準備書から読み解く

神戸製鋼石炭火力発電所計画の問題点

2017年9月

(5)水銀のリスクは

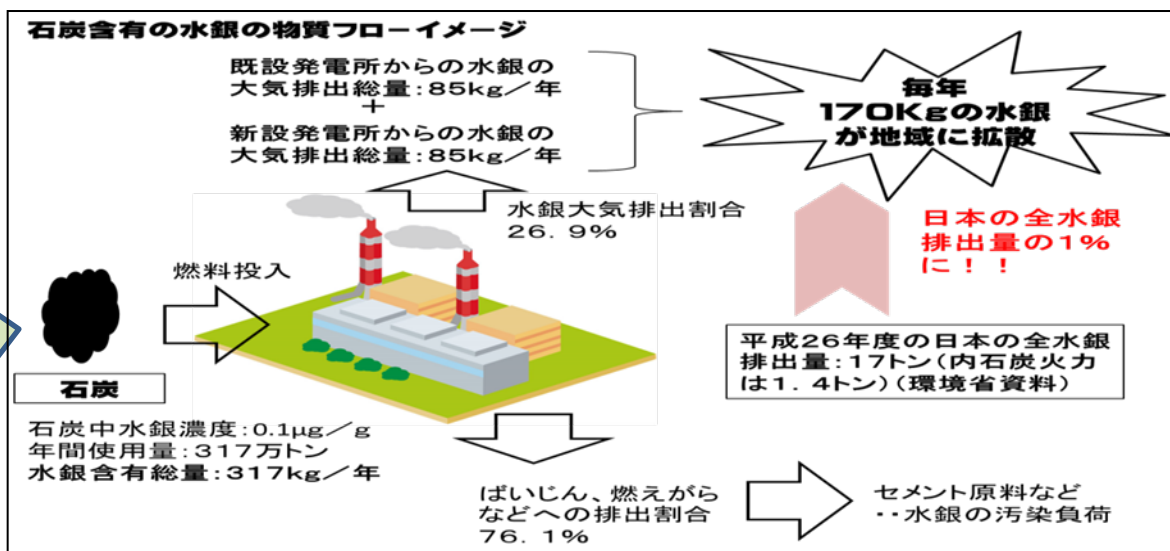
水銀については、水俣条約が発効し2018年度から排出量削減を目指して規制が始まります。水銀の環境影響評価は欠かせません。準備書は石炭の水銀濃度最大 $0.1 \mu\text{g/g}$ 、石炭を燃やして生じる水銀の26.1%が煙突から直接放出され、残り73.1%は集塵機や排ガス浄化装置で除去されています。これに基づいて水銀の物質フローを推測したのが下図です。

神戸製鋼の石炭火力発電所は、大きな水銀汚染源となりそうです。環境影響評価では、新設・既設の石炭火力及び製鉄設備について、各施設の水銀排出量と総排出量を、現状と新設後について明示し、削減対策を詳しく述べるべきです。

見えづらいですが、曲線は、陸から順に、海面温度が3℃、2℃、1℃上昇する海域を示しています。

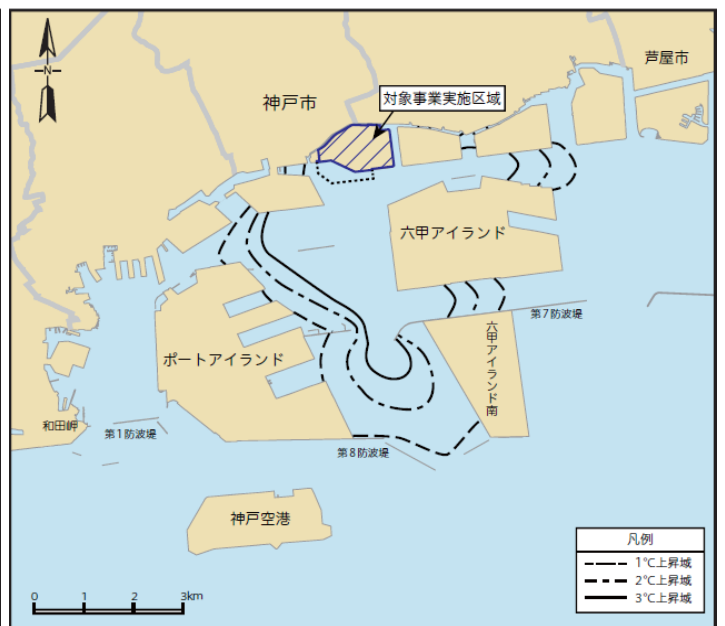
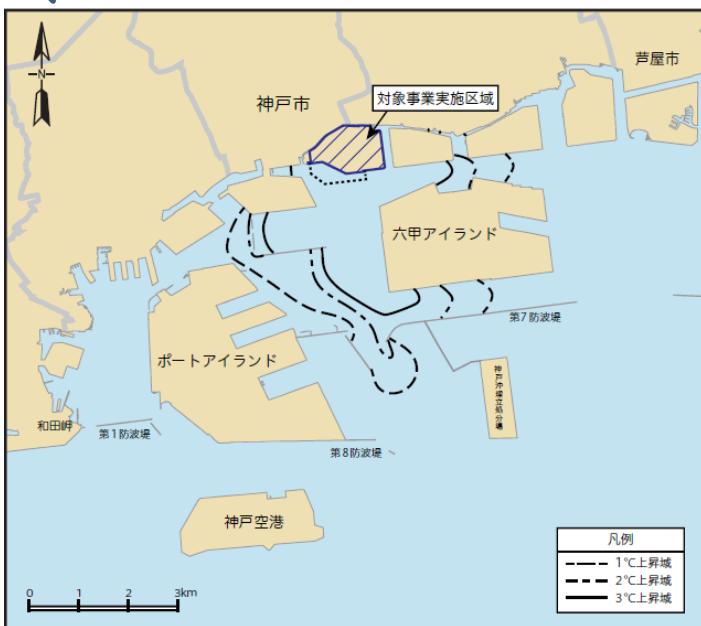
多くの市民が魚釣りを日常的に楽しんでいる地域ですが、既設火力により海水温は大きく上昇し、また、付近の海洋環境は既に悪化しています。新設火力により海水温がさらに上昇することにより、生態系は大きく変わり、これまで回遊してきた魚種にも大きな影響を与えます。しかし、準備書は、温排水による生態系への影響評価を行っていません。

灘浜は、7℃も高い排水を、大量に排出してよい海域ではありません。

論点7 何の分析もなく「温排水が水質(水温)に及ぼす影響は少ない」といえるでしょうか？
灘浜は“捨てられた海域”ではありません。
